Oggetto: DOMANDA PER IL RILASCIO DEL PROVVEDIMENTO AUTORIZZATORIO UNICO REGIONALE per il progetto dal titolo “*PROGETTO PER LA COSTRUZIONE DI NR. 2 STRUTTURE AGRICOLO PRODUTTIVE – allevamento avicolo – e richiesta in sanatoria per aver costruito una porzione di fabbricato destinato ad allevamento avicolo*” – ditta FUREGON SERGIO -
Invio integrazioni

In riferimento alla richiesta di integrazioni pervenuta in data 25/01/2022 protocollo Prot.N. GE 2022/0002849, si trasmette quanto di seguito.

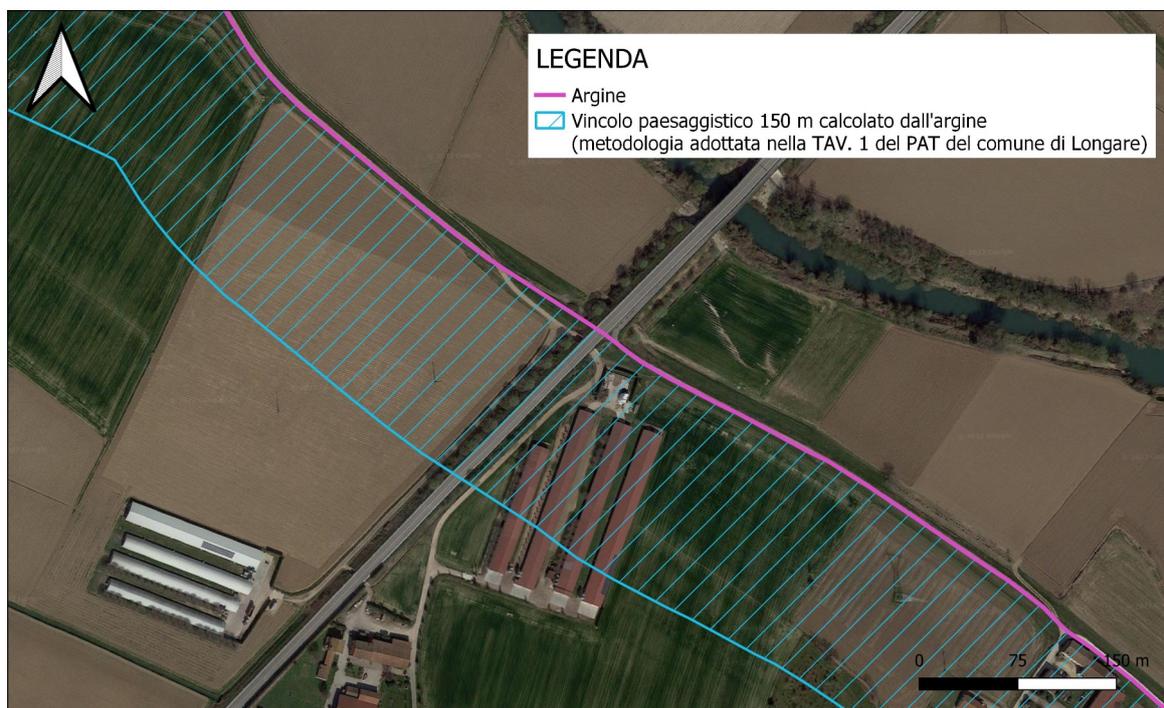
b) nell'area relativa ai capannoni avicoli posti ad est, è presente, in parte, il vincolo paesaggistico 150 m “corsi d'acqua” e, nel caso in questione, i 150 metri sono da

calcolarsi dall'argine e detta metodologia di calcolo è stata adottata nella tav. 1 del PAT (carta dei vincoli ...) del comune di Longare (comune confinante) relativamente all'individuazione di detto vincolo che viene fatto partire proprio dall'argine al fiume Bacchiglione;

Come da richiesta è stata determinata la fascia avente larghezza 150 m calcolati dall'argine del fiume Bacchiglione e ne risulta che i capannoni posti a est del centro zootecnico sono interessati da tale area. Il comune di Longare individua nella tav. 1 del PAT (carta dei vincoli ...) tale area come fascia di rispetto paesaggistico – corsi d'acqua.

Si allega la relazione paesaggistica in cui sono stati analizzati gli elementi di valore paesaggistico presenti nell'area e considerando l'intervento in progetto si ritiene che l'intervento tenga in considerazione l'inserimento e l'integrazione nel contesto ambientale producendo i minimi effetti e problemi di compatibilità paesaggistica.

Figura 1: schema estratto dalla tavola 7 di progetto con l'ubicazione della scolina (Valutazione di Compatica Idraulica redatta dalla dott. geol. Silvia Daleffe)

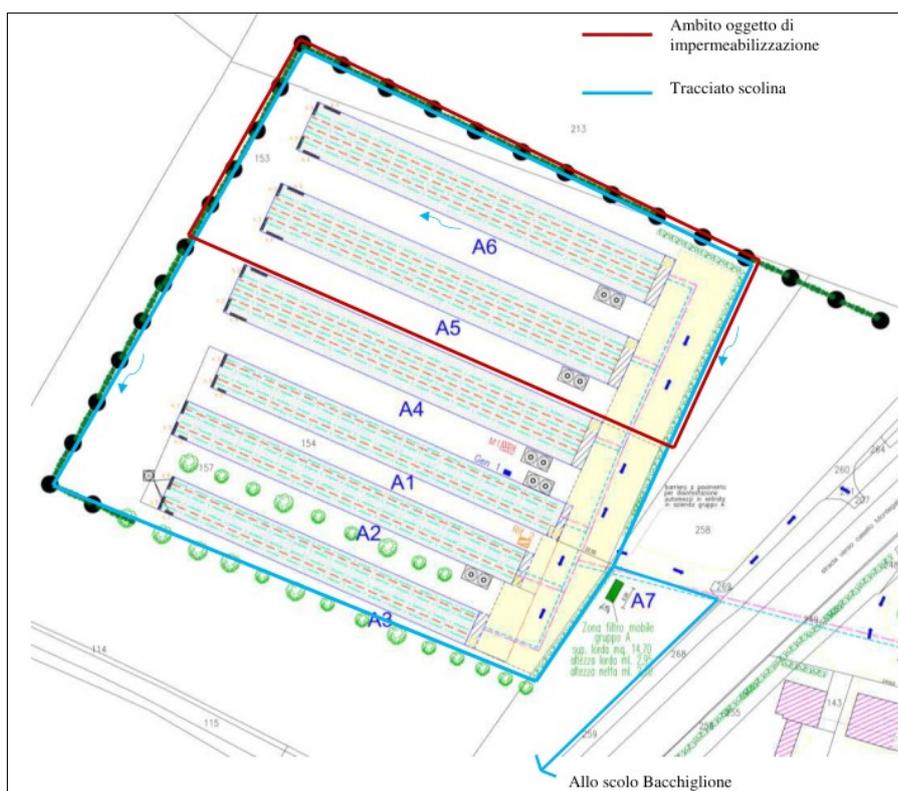
5. Chiarire quanto riportato nella relazione tecnica in merito alla presenza di un laghetto di laminazione di cui, però, non si trova riscontro nei documenti né nelle tavole.

La ditta non prevede la realizzazione di un laghetto di laminazione, tale termine è stato inserito erroneamente nella relazione del quadro progettuale. La ditta infatti prevede la realizzazione di una scolina di laminazione che avrà una sezione trapezia, con ampiezza a piano campagna di 1.3 m ed alla base pari a 1.0 m, ed altezza 60 cm, per una lunghezza di circa 545 m.

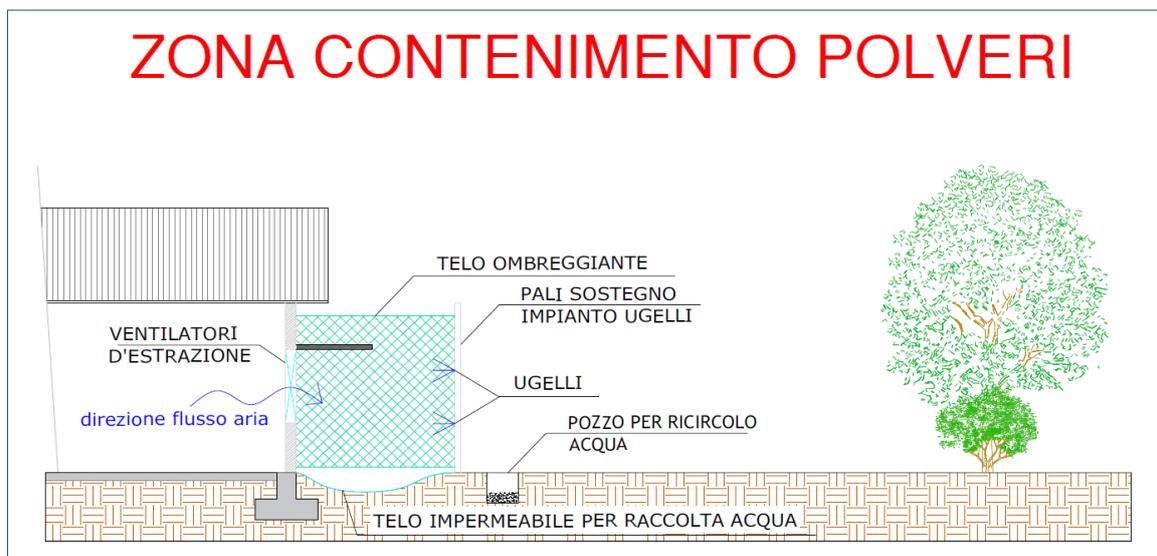
7. Nota descrittiva di dettaglio sui sistemi di abbattimento previsti, con relativa rappresentazione grafica.

Il progetto dell'impianto di abbattimento prevede che esso sia costituito da una barriera posta di fronte ai ventilatori ad una distanza di circa 2 metri. La barriera è costituita da una struttura in pali metallici su cui viene fissata una rete ombreggiante a maglia fissa che impedisce il passaggio delle particelle fini di polvere. Lungo i pali di sostegno vengono fissati degli ugelli che, si attivano all'attivazione dei ventilatori stessi, e spruzzano acqua nebulizzata contro l'aria estratta dalla ventilazione. Per evitare che la polvere in uscita dai ventilatori vada verso l'alto vengono sfruttati i coperchi dei ventilatori già presenti che, una volta aperti, fanno da tettuccio.

Al fine di limitare i consumi idrici si prevede il ricircolo dell'acqua nebulizzata e raccolta a terra; in particolare si prevede la filtrazione della fase di scarto con riutilizzo della componente liquida (acqua) nel sistema, mentre la fase solida (polveri) verrà stoccata nella concimaia già presente.

Le goccioline spruzzate dagli ugelli appesantiscono la polvere facendola precipitare a terra. Inoltre viene sfruttato l'effetto "scrubber" dell'acqua che, assorbendo le molecole odorigene (ammoniaca, idrossi solforato ecc.), fa diminuire di conseguenza le emissioni di odore.

Sono stati eseguite delle prove per verificarne il funzionamento su impianti di abbattimento analoghi ed è emersa un'elevata efficienza di abbattimento da parte dell'impianto, con riduzione delle emissioni comprese tra 80% e 85%.
